DODATEK č. 3

„Oprava mostu ev. č. 102-028 Most přes Vápenický potok ve Velké“

Číslo ZBV:	2
Název a evidenční číslo stavby:	Oprava mostu ev. č. 102-028 Most přes Vápenický potok ve Velké
Název stavebního objektu / provozního souboru (SO/PS):	DIO
Číslo SO/PS / číslo změny SO/PS:	DIO / 1

Změnový list

VYPRACOVAL:	Štěpán Horal	
Kontroloval:	Štěpán Horal	
OBJEDNATEL:	Společnost T.A.Q. s.r.o. Fetrovská 1002/59, 160 00 Praha 6	
NAZEV AKCE:	Oprava mostu ev. č. 102-028 Most přes Vápenický potok ve Velké	
Obsah:	Přehledná situace	
datum:	10/2017	
Formát:	A3

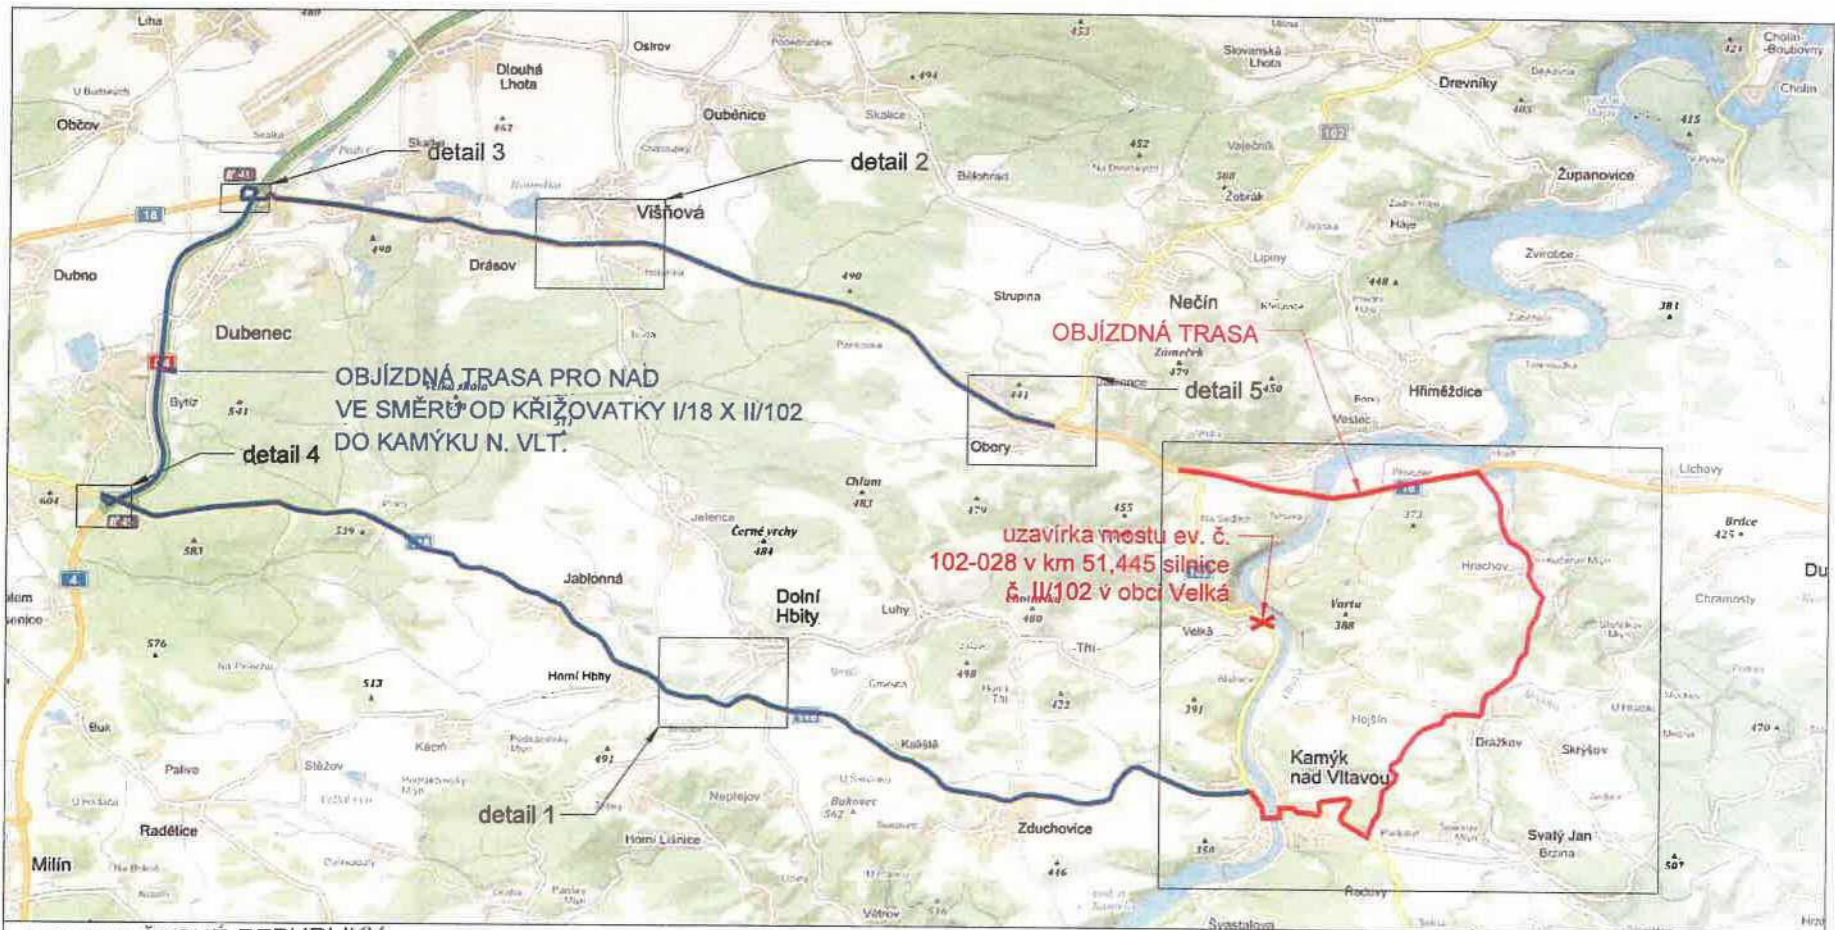
Objízdnu trasu nelze pro nákladní dopravu vést po III/11816, neboť v obci Dolní Hbity je most s omezenou tonáží Jediné vozidlo 16t. Nákladní dopravu pro směr Praha, Příbram, je nutné vést po sil. II/118 – D4 – I/18.

Část dopravy směřující z Kamýka na Sedlčany asi je možné vést po sil III/10229 přes Hrachov a Dražkov, za určitých opatření – v Dražkově jsou dvě úzká místa – umístit zde alespoň A 6a + B 20a (30). Pokud by v místě vznikly zásadnější problémy, muselo by se v předemném místě přistoupit například ke kyvadlové dopravě řízené semaforem – ale to zatím není nutné řešit, ale případně s tím do nákladů počítat. (Toto řešit s Měú Sedlčany)

Na sil. č. III/11817 přes Vápenice a Třetí žádáme umístit omezení B4 /3,5t/ mimo dopravní obsluhu - tam je to opravdu hodně úzké.

Z oblasti od obce Obory směřovat veškerou dopravu po I/18 směr Skalka – D4 (osobní může odbočit u Višňové na III/11816 – ale tam je modrý směrák Kamýk – tudíž bych tudy objízdnu trasu vůbec nevyznačovala), nákladní bude pokračovat na Skalku – D4 – MUK Háje.

se zvláštním užíváním komunikace a s návrhem přechodného dopravního značení pro stavbu: „Oprava mostu ev. č. 102-028 na sil. č. II/102 v obci Velká - úplná uzavírka“, dle předloženého návrhu přechodného dopravního značení (DIO) vč. vyznačení objízdné trasy, které je nedílnou součástí tohoto stanoviska a vyjádření k DIO.

Stávající DZ, které by bylo v rozporu s přechodným DZ, bude zřetelně zneplatněno. Veškeré PDZ bude v souladu s platnými normami, vyhláškou 294/2015 Sb. a bude osazeno v souladu s platnými TP subjektem oprávněným k instalaci dopravního značení. Osobou odpovědnou za PDZ bude prováděna pravidelná kontrola stavu tohoto značení a v případě zjištěné závady na PDZ bude tato závada bezodkladně odstraněna. Ihned po ukončení uzavírky bude PDZ bezodkladně odstraněno.
